정기(기동점검) 점검 결과보고

[창작연극지원센터 건립공사]

- 점검일시 : 2022.03.04 (금)
- 점검결과
- ◆ 점검자 : 이경석,이영주

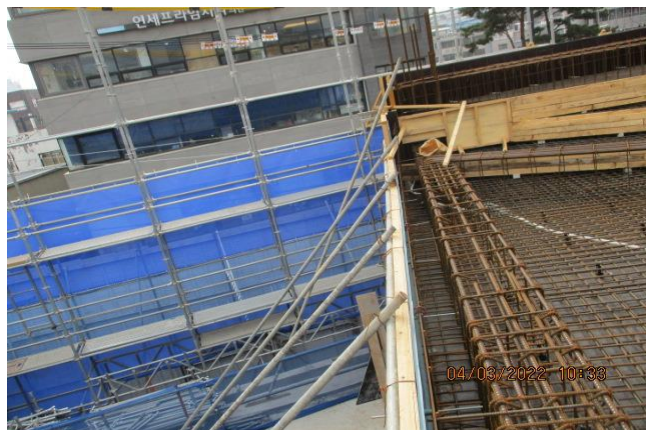
○ 추락재해 예방(건축부)

- 현장에 전반적으로 추락방지 안전시설이 설치
는 되어있으나 누락된 개소가 다수 있고, 로프 등
으로 마감된 개소가 있어 추락시 충분한 역할을
못할것으로 판단되므로 안전난간시설 보완하거
나 단부에서 작업시는 안전고리를 체결후 작업
토록 교육관리 요함

※ 산업안전보건 기준에 관한 규칙 제42조(추락
의 방지),제44조(안전대의 부착설비 등)
